Authorized Field Change

AFC G-06913R2

Sujet: Bris de la vis de blocage et de réglage de l'essieu tandem arrière Meritor

Bulletin technique

Figure 1

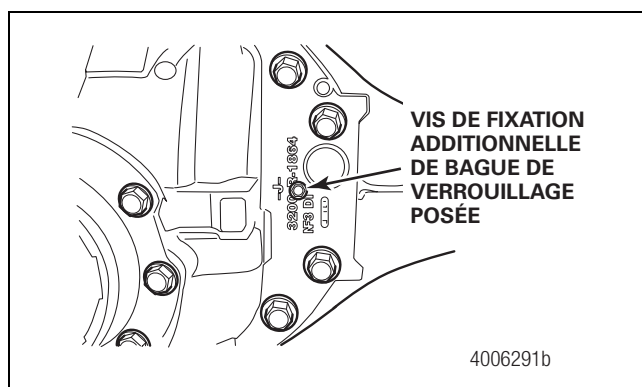
Inspecter la surface de la bride de la tête de pont afin de voir si une vis de fixation additionnelle de bague de verrouillage y a été posée. L'illustration 1 montre qu'une vis de fixation additionnelle de bague de verrouillage a déjà été posée sur la bride de la tête de pont.

- Si vous remarquez qu'une vis de fixation additionnelle de bague de verrouillage a déjà été posée sur la tête de pont : ne pas effectuer cette procédure. Inscrire le numéro d'identification du véhicule (NIV) et le numéro de série de l'essieu, et les communiquer au fabricant d'équipement d'origine (OEM) ou à ArvinMeritor.

Figure 2

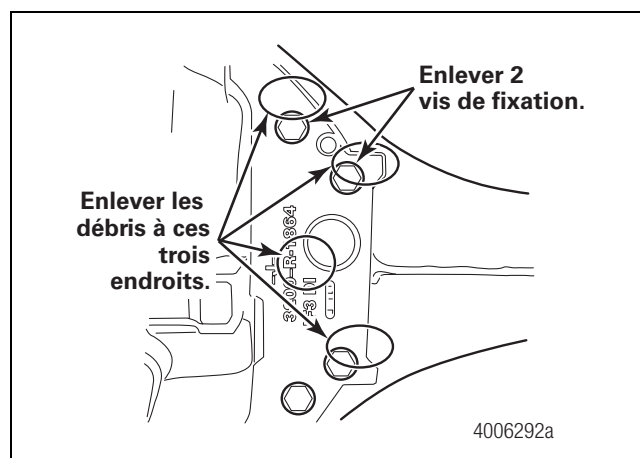
1. Porter des lunettes de protection.
2. Immobiliser le véhicule sur une surface plane. Bloquer les roues pour éviter le déplacement du véhicule.
3. Enlever la graisse et les débris de la surface de la bride de la tête de pont de l'essieu arrière-arrière. Le guide-foret doit être posé sur une surface propre. Figure 2.

4. Enlever et conserver deux vis de fixation du différentiel au boîtier de l'essieu. Il s'agit des deux premières vis de fixation situées au dessus de la ligne de centre de l'essieu arrière-arrière du côté conducteur. Les mettre de côté en vue de les poser plus tard. Figure 2.
5. Nettoyer les orifices du joint du carter et de la tête de pont pour enlever l'excès de produit d'étanchéité.
6. Poser le guide-foret sur la tête de pont en alignant les goupilles du guide-foret avec les orifices du carter et de la tête de pont. Serrer les tenons du guide-foret à la main afin de fixer le guide-foret sur la tête de pont. Figure 3.

Figure 4

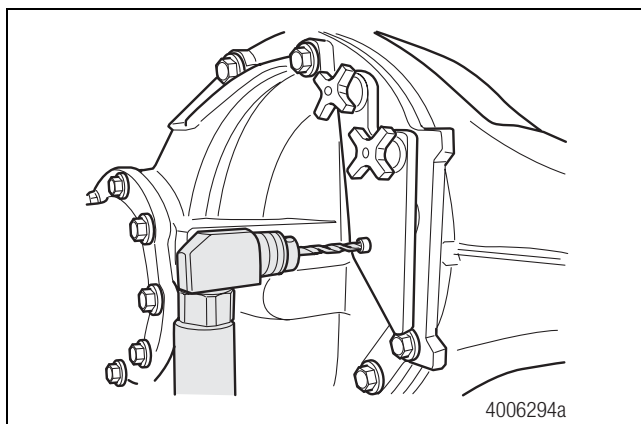
7. Vérifier que les trois marques d'alignement sont fixées sur la surface de la tête de pont avant d'amorcer le perçage.
8. Insérer le foret de grosseur « L » inclus dans la trousse dans le mandrin de la perceuse. Insérer le foret de grosseur « L » dans la douille du guide-foret. Lubrifier le foret de grosseur « L » et la douille du guide-foret pour réduire la chaleur et prolonger la durée utile de l'outil. Figure 4.

Figure 5

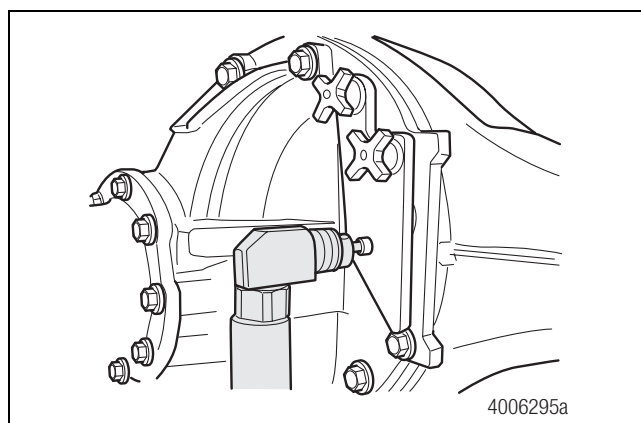
9. Percer entièrement l'orifice dans la bride d'environ 0,75 po (19 mm) d'épaisseur. Dès que l'orifice est percé, retirer le foret de grosseur « L » de la bride pour avoir moins de débris.
10. Vérifier le dégagement des rainures de la bague de verrouillage. Toujours avec le foret de grosseur « L » dans le mandrin de la perceuse, réinsérer le foret de grosseur « L » dans l'orifice qui vient d'être percé, jusqu'à ce que le mandrin de la perceuse soit en contact avec la douille du guide-foret. Figure 5.

Si vous pouvez insérer le foret de grosseur « L » dans l'orifice jusqu'à ce que le mandrin de la perceuse soit en contact avec la douille du guide-foret, ou que le mandrin de la perceuse arrive à une distance de 0,5 po (12,7 mm) ou moins de la douille du guide-foret : Passer à l'étape 11.

Si vous insérez le foret de grosseur « L » et qu'il touche à la bague de verrouillage, alors que le mandrin d'entraînement est à un pouce (25,4 mm) ou plus de la douille du guide-foret : appeler le Centre de soutien technique OnTrac d'ArvinMeritor au 1 866 668-7221 afin d'obtenir de l'aide.

Figure 6

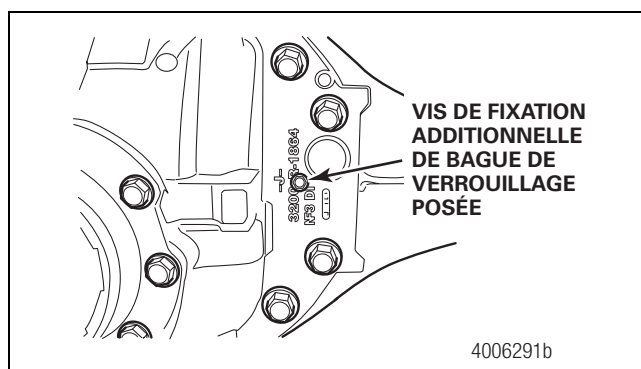
12. Appliquer l'adhésif à filet Loctite® 242 sur la vis de fixation auto-taraudeuse de bague de verrouillage fournie dans la trousse. Poser la vis de fixation de la bague de verrouillage dans le trou perforé et la serrer au couple de 25 lb-pi (34 N m). Figure 6. ①
